Nábřeží řeky Svatky - Realizace protipovodňových opatření
města Brna – etapy VII a VIII (ORG 5344)

ZMĚNOVÝ LIST

ZL 12

- SO 07.27 Osazení ocelových chrániček pro převedení kabelů společnosti E.gd

POHLED A
M 1:50

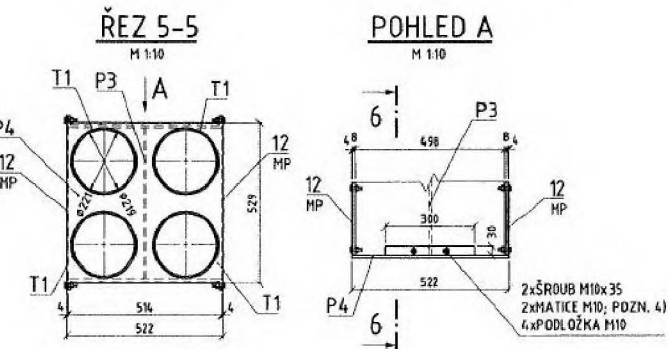
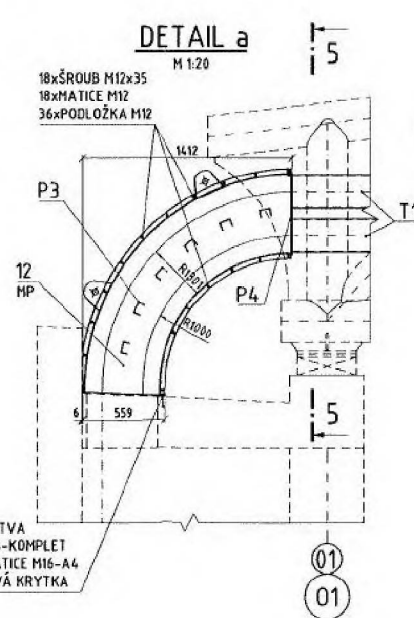
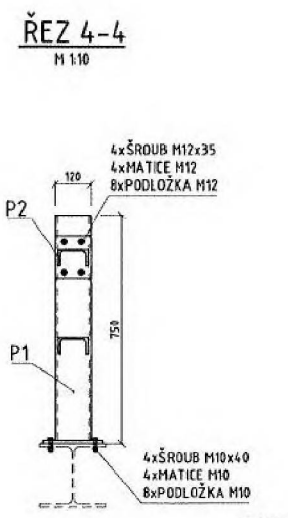
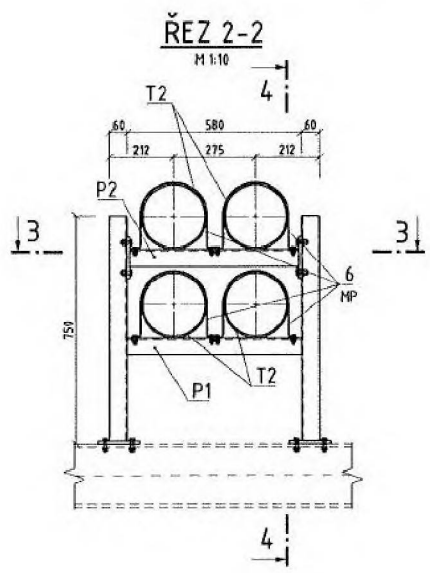
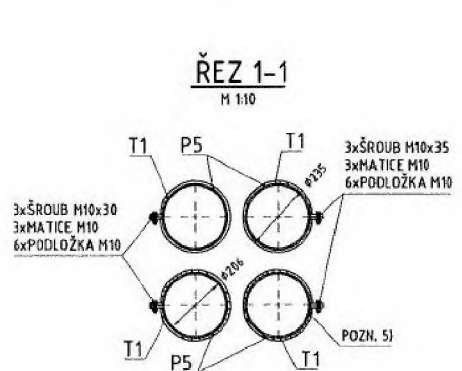
Na základě pokynu investora zhotovitel dopracoval v DPS neobsaženou projektovou dokumentaci pro ocelové chráničky E.GD umístěné na ocelové konstrukci produktovodu SO 07.27 a poté ocenil výrobu a montáž těchto chrániček včetně jejich zaústění do betonových komor. Tyto práce nejsou obsaženy ve smluvním výkazu výměr.

Na základě schůzky, kdy bylo zjištěno, že dokumentace od egd a od stavebního objektu produktovodu se odkazují na sebe z důvodu osazení ocelové chráničky pro vedení kabelů VN. Tato ochrana nebyla zanesena ve výkazu výměr a bude doplněna do ocelové konstrukce produktovodu.

Čtveřice ocelových trubek profilu TR219x6,3 v délce 32,5 m. Trubky jsou mezi sebou propojeny nátrubkem tl. 6 mm, v délce 200 mm. Trubky jsou uchyceny ku konzolám pomocí objímek z PLO30x3.

Pomocná podpěrná konstrukce pro ocelové trubky je tvořena z profilů UPE120 a UPE100. Horní příčel UPE 100 je ke sloupkům připojena šroubově přes čelní plech P8.

K ocelové konstrukce produktovodu jsou konzoly připojené šroubově přes patní desku P10.

Koncové části chráničky jsou tvořeny svařovanou konstrukcí z plechů P8, P4. V příčném řeze má konstrukce obdélníkový tvar. Horní a dolní "pásnice" jsou z ohýbaného plechu P8, spojen „stojinou“ plech P8, který je koutové přivařen. Na stojinu jsou z obou stran přivařeny profily UPE80, který slouží pro vedení plastové chráničky uvnitř kolena.
